Centrale solaire de Lavaveix-les-Mines (23)

Le projet : implanter une centrale photovoltaïques au sol sur un ancien terril minier boisé, classé zone à risques forts à modérés de glissement, combustion, émission de gaz de mine, sur le P.P.R.M. de la Commune (*arrêté préfectoral du 11/05/2012*). Il s'agit d'un projet privé, porté par un opérateur privé, la Commune, propriétaire, loue le site.

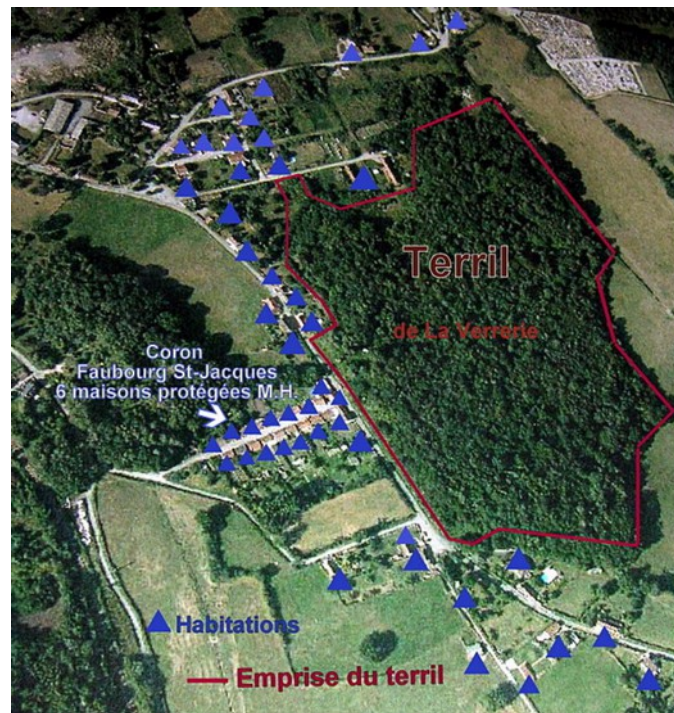
Les zones rouges sont à risques forts d'effondrements et tassements qui engagent la sécurité des personnes et des biens ; elles sont inconstructibles.

Les zones bleues sont à risques modérés et engagent la sécurité des personnes et des biens et sont assorties de restrictions en matière de construction.

Les zones vertes sont à risques faibles.

Les zones jaunes sans enjeux pour la sécurité des personnes et des biens sont inconstructibles.

Les zones hachurées sont concernées par l'aléa gaz de mine.

Les $\frac{3}{4}$ du territoire sont fortement impactés

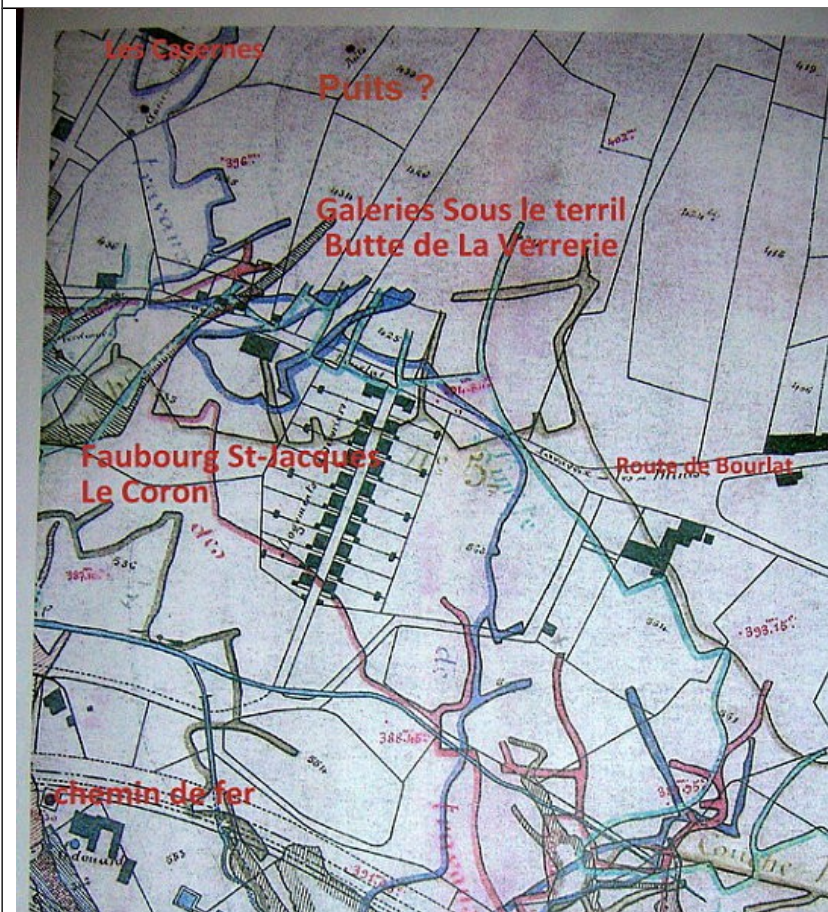
Cette carte postale ancienne (environ 1900) montre le terril en cours de formation.

Au premier plan la voie de roulage du train qui tractait les bennes de déblais et résidus.

A droite, l'alignement des coronas du faubourg Saint-Jacques.

En face les dépôts de résidus.
